Verslag huishoudelijke elektrische installatie op laagspanning en zeer lage spanning

Referentie: **013-20261103-01**	Datum controle: **03/11/2026**
Keurder: **013**

Eigenaar:	**Van Parys Frederic / Tillieu Anja**	EAN-code:	**541448860051815569**
Adres installatie:	**Snepkaai 13, 9000 - Gent**	Nummer teller(s):	**1sag3205133656**
		Distributienetbeheerder installatie:	**Fluvius**

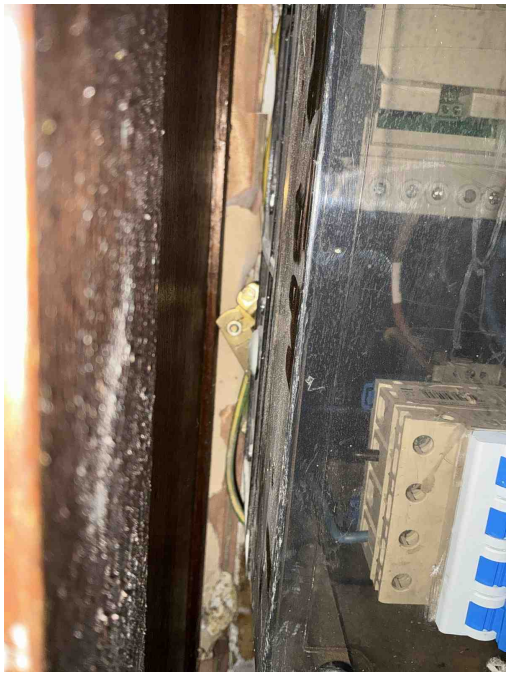
B04 - De aanduiding van de kringen, klemmen en/of schakelapparatuur ontbreekt, is onjuist of is onvolledig (Boek 1: 3.1.3.1/5.1.6.1).

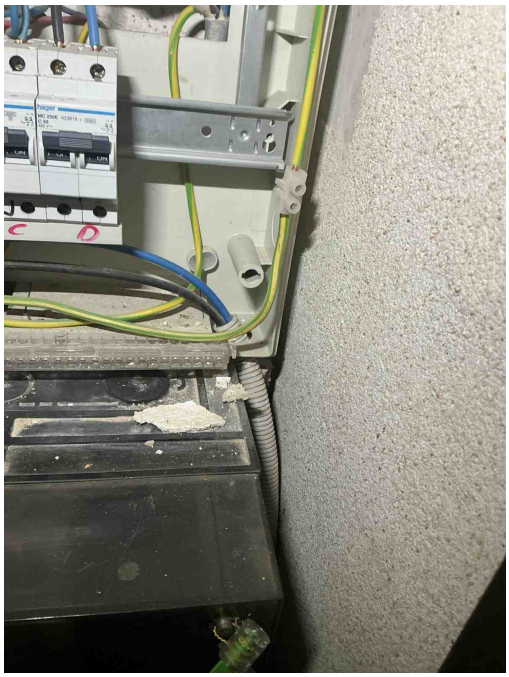
A11 - De aardingsonderbreker is niet op een normale manier bereikbaar (Boek 1: 5.4.3.5).
Opmerking: Oa bevind zich achter de meetinrichting

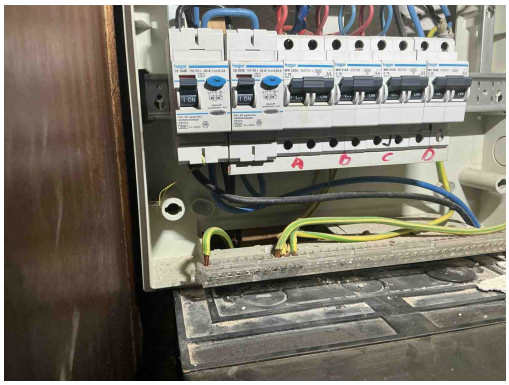
B34 - Het kabeltype van de meterbord verbinding aan de oorsprong van de installatie beantwoord niet aan de minimale vereisten vastgelegd door de distributienet beheerder. (Boek1: 1.5 + SYNERGRID C1/107)

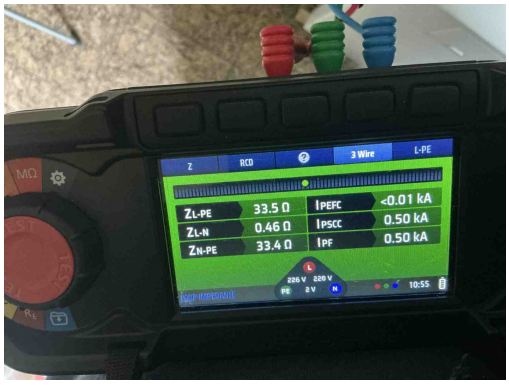
T21b - Het elektrisch materieel is niet geplaatst volgens de voorschriften van de fabrikant/ regels van goed vakmanschap. (Boek 1: 1.4.1.3) Oa kamgeleider niet afdoende afgedekt aan uiteiden. Zie kans op rechtstreekse aanraking plaatsingsfiche fabrikant.

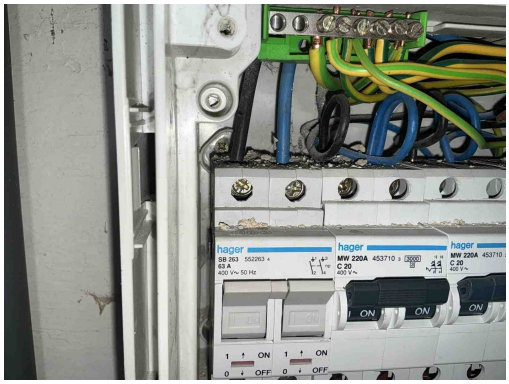
A05 - De waarde van de spreidingsweerstand van de aardverbinding is te hoog (Boek 1: 5.4.2).

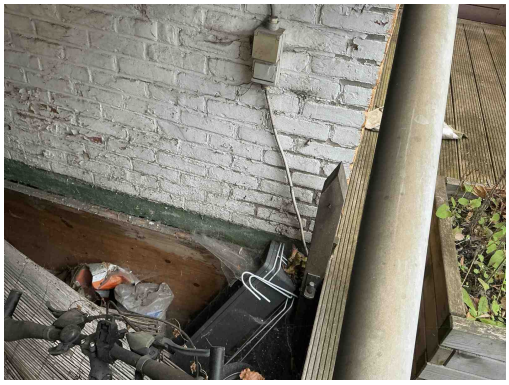
C13 - Onvoldoende bevestiging van de leiding(en) (Boek 1: 5.2.9.5).
Opmerking: Oa kelder, wasplaats, buiten

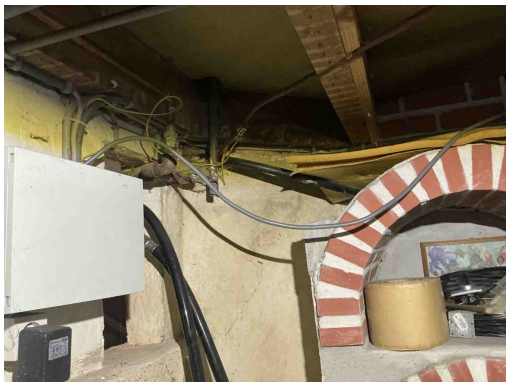
C13 - Onvoldoende bevestiging van de leiding(en) (Boek 1: 5.2.9.5).
Opmerking: Oa kelder, wasplaats, buiten

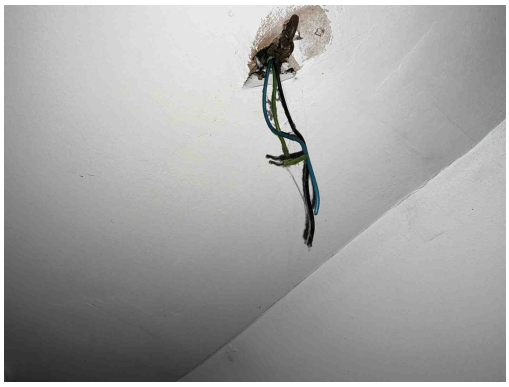
C24 - De afstand tussen de elektrische leiding(en) en niet elektrische leiding(en) is onvoldoende (Boek 1: 5.2.8).
Opmerking: Oa kelder

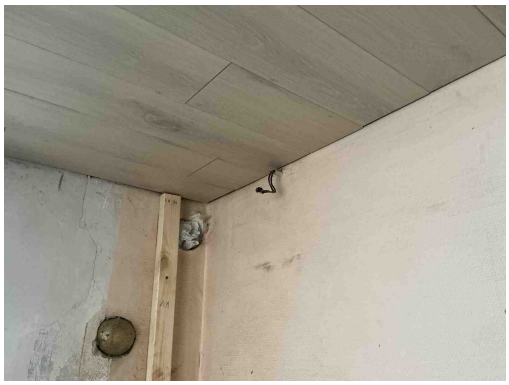
T02 - Gevaar voor rechtstreekse aanraking: genaakbare delen onder spanning (Boek 1: 4.2.2).
Opmerking: Oa woonkamer, nachthal

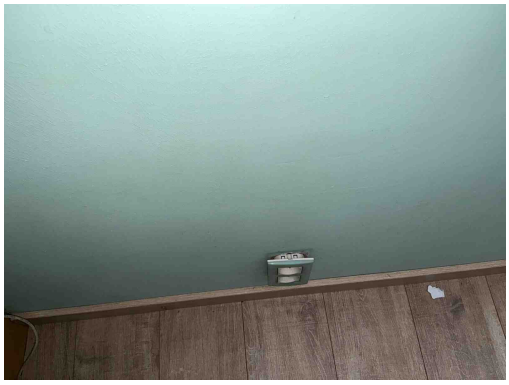
C21 - Het gebruik van geleiders van het type VOB, zonder bijkomende afscherming is niet toegestaan (Boek 1: 5.2.9.6).
Opmerking: Oa inkomhal, wasplaats, nachthal...

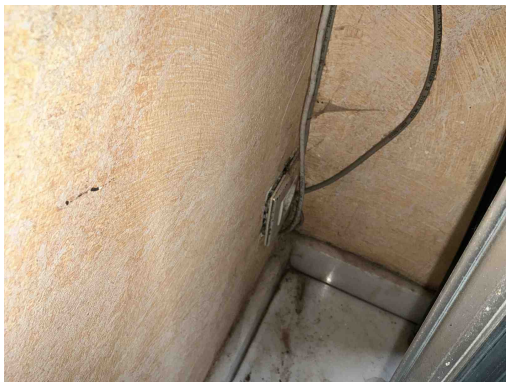
T10 - Bepaalde contactdozen en/of schakelaars zijn niet degelijk bevestigd (Boek 1: 1.4.1.3).
Opmerking: Oa inkomhal, woonkamer, slaapkamer..

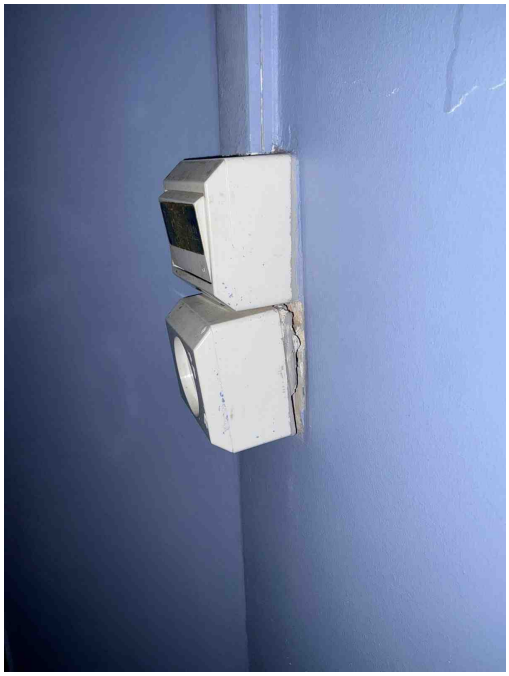
T10 - Bepaalde contactdozen en/of schakelaars zijn niet degelijk bevestigd (Boek 1: 1.4.1.3).
Opmerking: Oa inkomhal, woonkamer, slaapkamer..

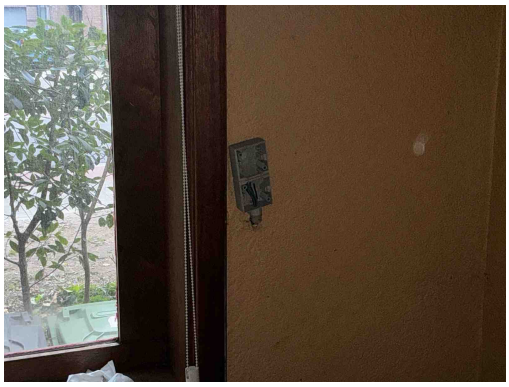
T10 - Bepaalde contactdozen en/of schakelaars zijn niet degelijk bevestigd (Boek 1: 1.4.1.3).
Opmerking: Oa inkomhal, woonkamer, slaapkamer..

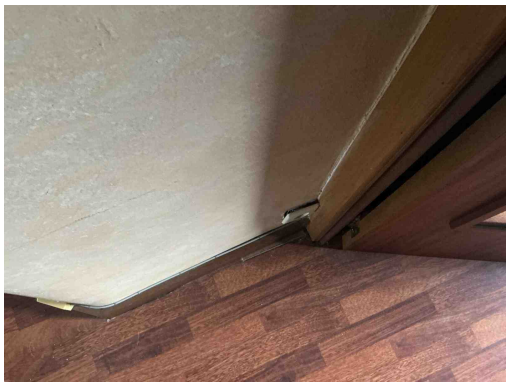
T02 - Gevaar voor rechtstreekse aanraking: genaakbare delen onder spanning (Boek 1: 4.2.2).
Opmerking: Oa woonkamer, nachthal

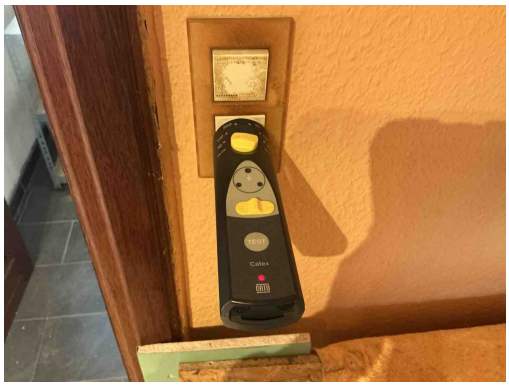
T10 - Bepaalde contactdozen en/of schakelaars zijn niet degelijk bevestigd (Boek 1: 1.4.1.3).
Opmerking: Oa inkomhal, woonkamer, slaapkamer..

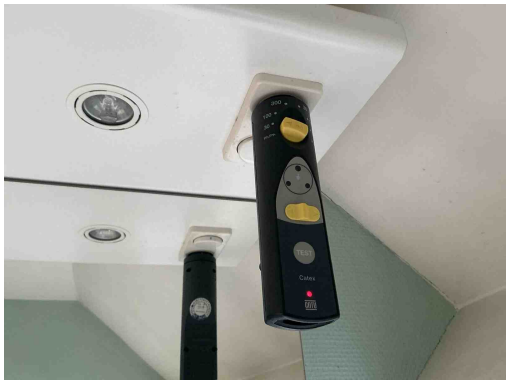
A16 - Er is geen continuïteit van de beschermingsgeleider van de contactdoos (Boek 1: 5.4.3.4).
Opmerking: Oa living, badkamer

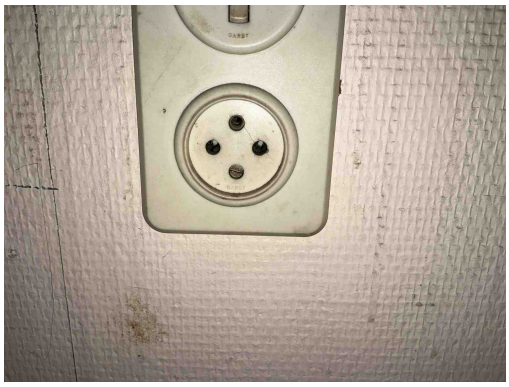
A16 - Er is geen continuïteit van de beschermingsgeleider van de contactdoos (Boek 1: 5.4.3.4).
Opmerking: Oa living, badkamer

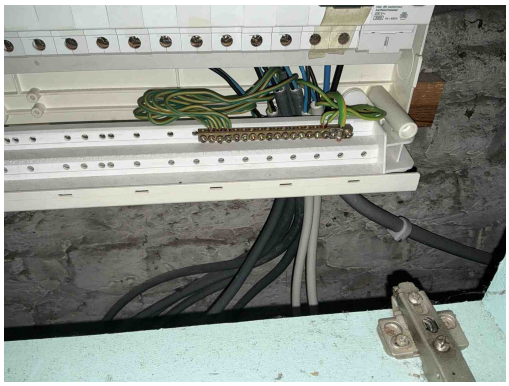
B06 - Het elektrisch verdeelbord heeft niet de minimale beschermingsgraad IPXX-B in een gewone ruimte (Boek 1: 4.2.2.3).

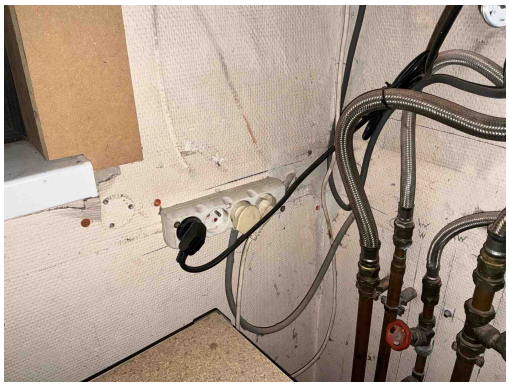
C26 - De verbindingen zijn niet gebeurd in borden, in aftakdozen, aan de klemmen van contactdozen, schakelaars of in de verlichtingstoestellen (Boek 1: 5.2.6.1).
Opmerking: Oa boven badkamer meubel

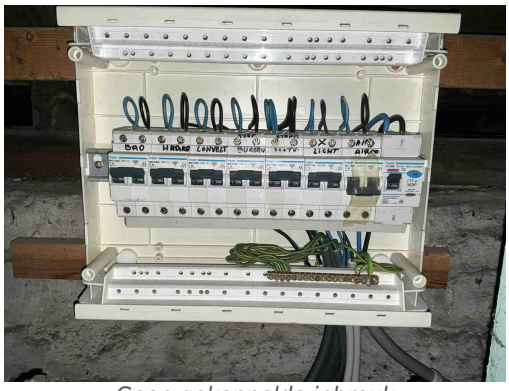
T21 - Het elektrisch materieel is niet geplaatst volgens de voorschriften van de fabrikant/ regels van goed vakmanschap. (Boek 1: 1.4.1.3)

Opmerking: Oa verdeelstekker is aangesloten op de vaste installatie
